改善箇所説明図

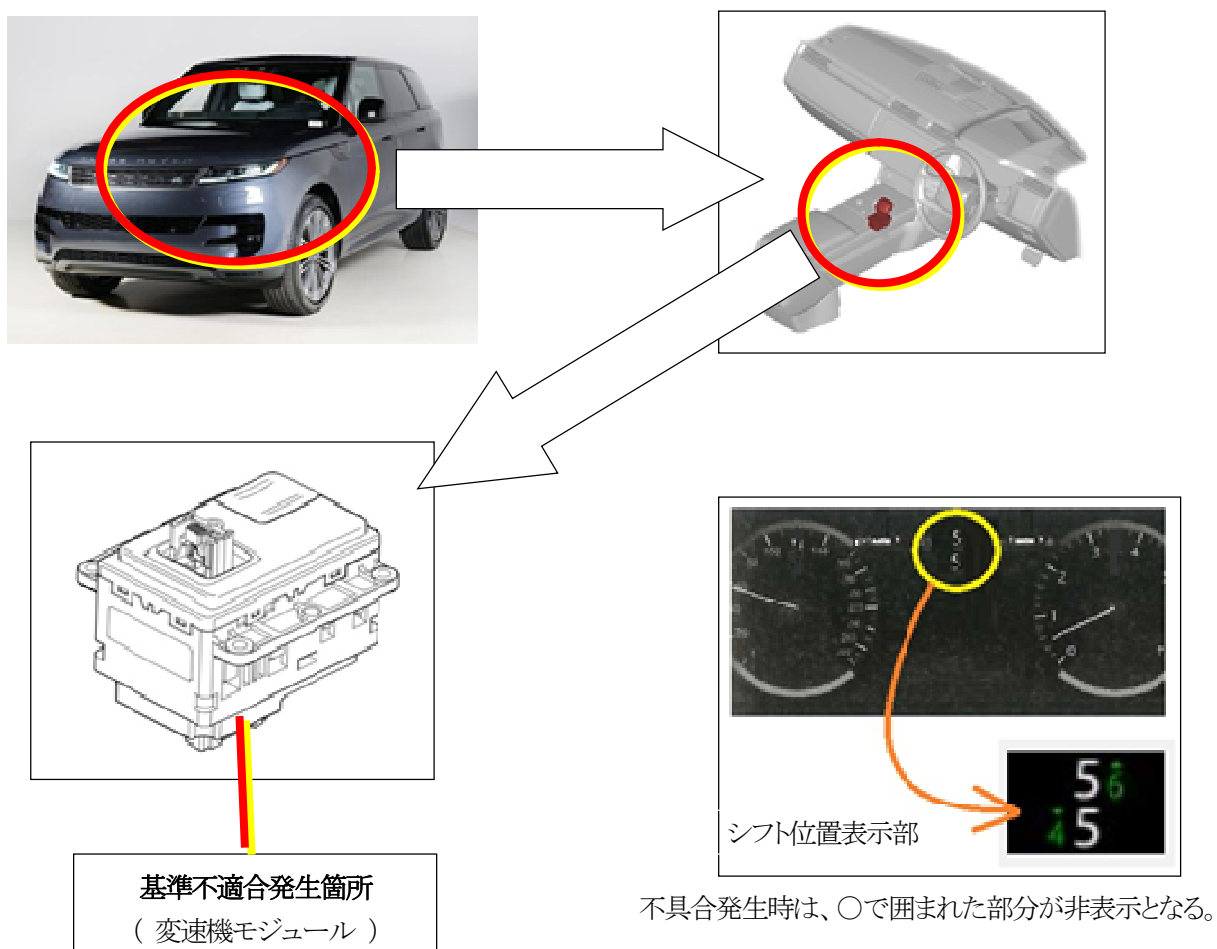
基準不適合発生箇所

変速機モジュールにおいて、部品の管理が不適切なため、変速機モジュール内の電子基板に水分が混入したものがある。そのため、変速位置の表示信号が適切に出力されず、変速機のシフト位置を示す表示がされなくなるおそれがある。また、原動機始動後にシフト位置がPレンジから変更できず、走行不能となるおそれがある。

全車両、当該変速機モジュールを良品に交換する。

識別：助手席ドアのボディ側下部、ドアヒンジボルトに黄ペイントを塗布する。
